Rénovation Urbaine du Quartier des Coteaux à Mulhouse

Mémoire en réponse à l'avis de l'autorité environnementale

Janvier 2025

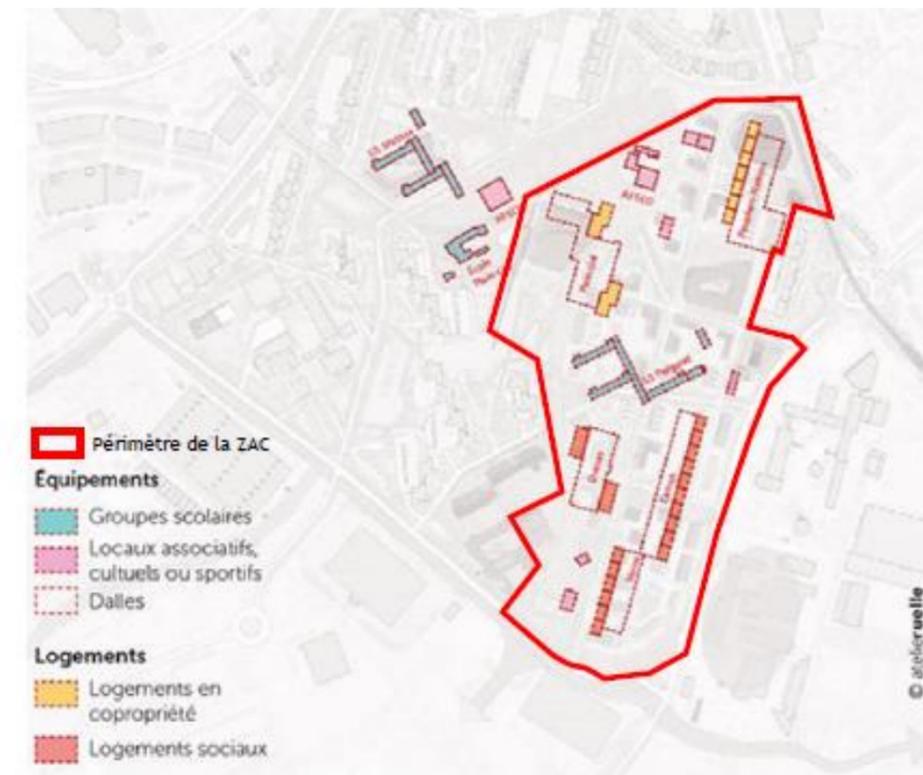
Ae L'Ae recommande de bien distinguer dans le dossier ce qui relève du programme de la ZAC des autres opérations du quartier hors ZAC.

Le secteur Est du quartier, concerné par le projet de création de ZAC, comprendra les opérations suivantes :

- l'aménagement des espaces publics ;
- le recyclage immobilier de la copropriété - Peupliers-Nations 9 à 21 boulevard des Nations ;
- le recyclage immobilier des copropriétés Plein Ciel 1 et 2, dans le cadre d'une procédure de carence et qui fait l'objet d'une concession d'aménagement dédiée ;

- les démolitions de logements et d'équipements publics ;
- la construction du groupe scolaire Simone Veil (rue Pierre Loti), dont l'ouverture est prévue début 2025 ;
- la construction d'un nouveau gymnase ;
- la construction d'un Grand Équipement Social et Culturel, le Grand AFSCO.

D'autres opérations, intégrées au projet de rénovation urbaine du quartier des Coteaux, concernent la partie Ouest du quartier des Coteaux et ne sont pas comprises dans le programme du périmètre de la ZAC.
